Modification de l'atelier de fabrication de charbon actif par voie chimique

Société CHEMVIRON FRANCE à PARENTIS-EN-BORN

Rapport de l'inspection des installations classées

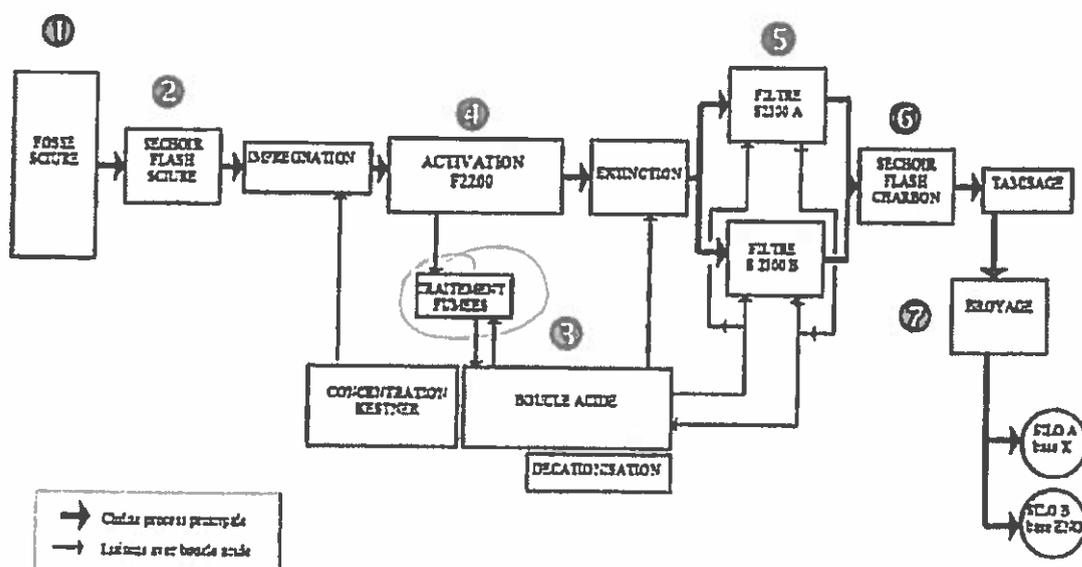
Le projet concerne :

- l'augmentation du plancher pousseur de la fosse à sciure (1),
- l'augmentation de la puissance des brûleurs gaz naturel du séchoir flash sciures (2) (passage d'une puissance de 0,2 MW à 4 MW) et du séchoir flash charbon (6) (passage d'une puissance de 0,5 MW à 4 MW),
- la modification du circuit de la boucle de recirculation d'acide phosphorique (3),
- l'optimisation de la conduite des principales installations du procédé : four chimique (4), filtration (5) et broyeur charbon (7)
